SUPERINTENDENCIA DE INDUSTRIA Y COMERCIO

Re: Expediente No. **NC2022/0004298**

Solicitud de patente a nombre de **FRESENIUS MEDICAL CARE DEUTSCHLAND GMBH**

UN SISTEMA Y UN MÉTODO PARA ABRIR UN RECIPIENTE PARA EL CONCENTRADO Y CONECTAR EL RECIPIENTE PARA EL CONCENTRADO CON UN DISPOSITIVO PARA EL TRATAMIENTO DE LA SANGRE

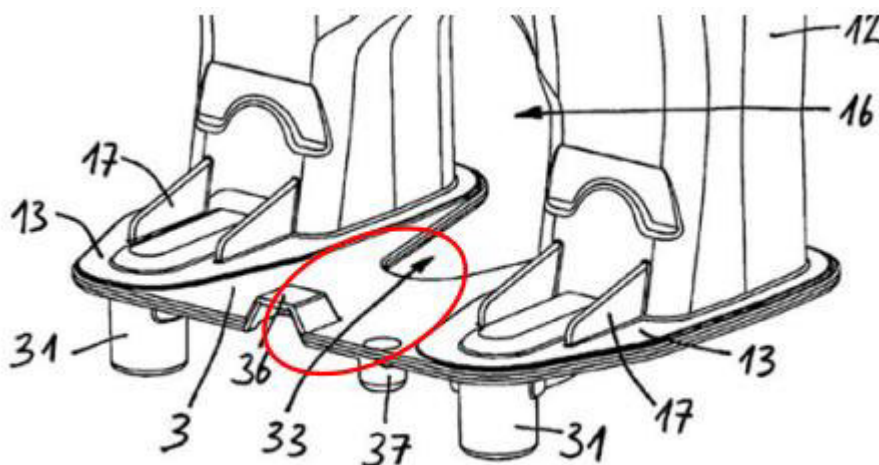
En cambio, la superficie 3 del recipiente de D1 no es plana, sino que comprende varias proyecciones 31,37,34. Por lo tanto, la parte de conexión del recipiente de D1 no tiene "una superficie de extremo plana" como se menciona en la reivindicación 1.

Dichas proyecciones 31,37,34 también se encuentran en el área del conector que está configurado para realizar una conexión con la máquina (es decir, en la parte de conexión). Además, como se indica en los párrafos [0023], [0024] y [0029] de D1, las proyecciones 31,37,34 junto con la formación 36 son esenciales para conectar el recipiente de D1 a una máquina y para establecer una conexión fluida. Por lo tanto, esta proyección no puede ser omitida o ignorada. En otras palabras, una superficie plana de la parte de conexión haría que el recipiente de D1 fuera disfuncional, el recipiente de D1 en realidad depende de la geometría del conector que comprende las proyecciones y la formación para la conexión del recipiente a una máquina.

2. Adicionalmente, el documento D1 no revela dos elementos de conexión, cada uno de los cuales comprende una abertura en la superficie del extremo plano.

En cambio, la abertura de los elementos 31 se encuentra al final de los cilindros que forman los elementos 31. En otras palabras, la apertura de los elementos 31 de acuerdo con D1 no está "en", es decir, en el plano de la superficie final 3 como se menciona en el texto de la reivindicación.

3. El recipiente de D1 no comprende además dos elementos de fijación dispuestos en dos lados opuestos de la parte de conexión.

En su lugar, D1 revela el uso de un solo elemento de fijación dispuesto en la parte central del conector.

Los elementos de placa 13 revelados en [0016] de D1 y mostrados en la Fig. 1 reproducida en parte a continuación, no pueden equipararse válidamente a los elementos de fijación citados en la reivindicación 1.

Como se indica en el párrafo [0027] de D1, el recipiente de D1 puede conectarse a un dispositivo de tratamiento de la sangre insertando la parte central de la placa 3 (en la siguiente reproducción de la Fig. 1, la parte indicada en rojo entre los números de referencia 33 y 36) en un mecanismo de sujeción ("Klemmvorrichtung").

Por lo tanto, según D1, la parte central "roja" del recipiente equivale a un elemento de fijación en la redacción de la reivindicación 1, porque esta parte cumple la función de fijar el recipiente a un dispositivo de tratamiento de la sangre.

Por lo tanto, el recipiente de D1 solo consta de un único elemento de fijación. Por lo tanto, el documento D1 no revela al menos tres características citadas en la reivindicación 1. Por lo tanto, el objeto de la reivindicación 1 es novedoso con respecto al estado de la técnica citado.
